**Réhabilitation de l'égout, de
l'aqueduc et du
stationnement des Ateliers et
réhabilitation du site 15,5 du
Canal Lachine**

Addenda no 5

No de projet : CLAC-1803

8 mai 2019

CROQUIS
MV-200

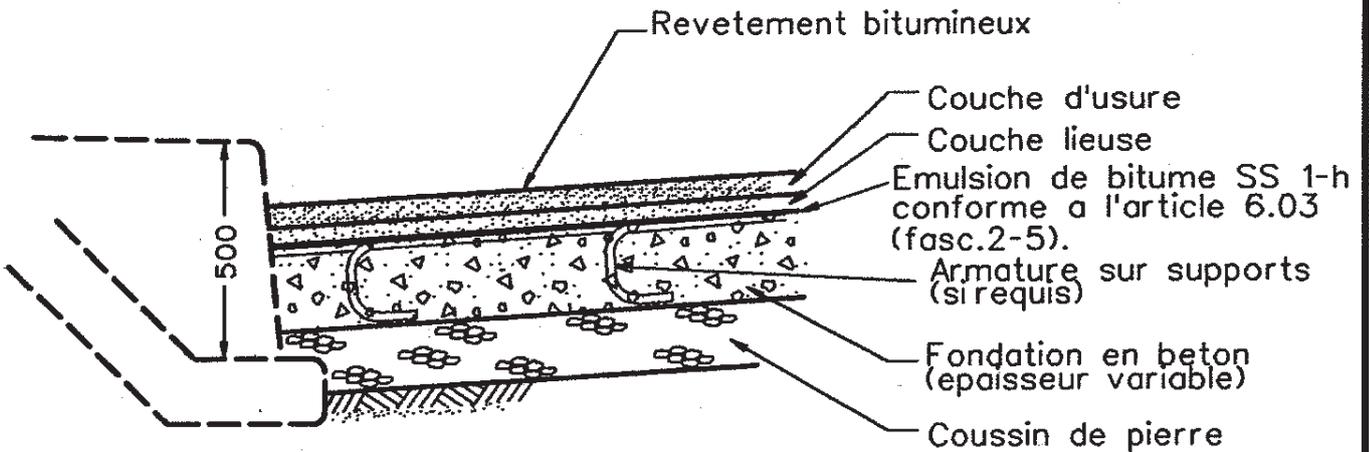
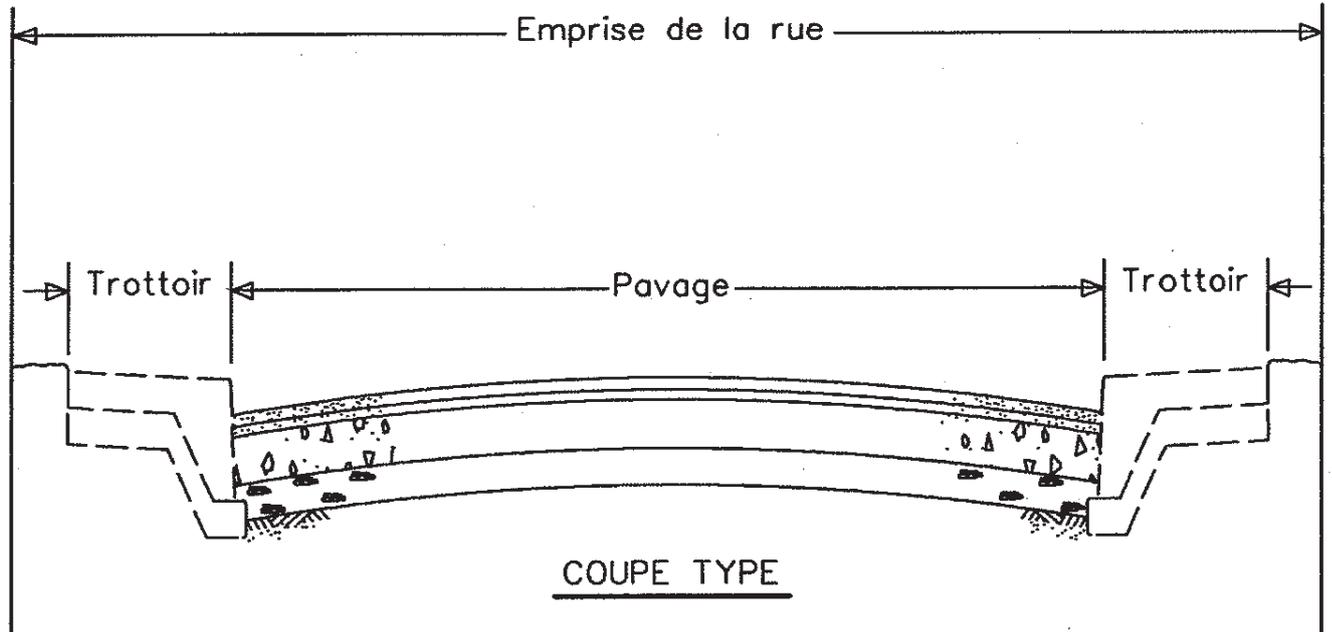
L'article 1.12 « Rue Mill – Réfection de chaussée rigide » est ajouté :

Les travaux concernant la réfection de la chaussée rigide de la rue Mill doivent être réalisés selon la planche-type MV-200 ci-jointe et respecter les Prescriptions normalisées de la Ville de Montréal (fascicule 2-5). La dalle de béton doit avoir une épaisseur de 200 mm. Les revêtements bitumineux de la couche de base et de la couche d'usure devront de plus respecter le devis de matériaux 4VM-10 « Enrobés à chaud » de la Ville de Montréal. Tous les travaux, les matériaux et les épaisseurs doivent être approuvés et coordonnés avec la Ville de Montréal.
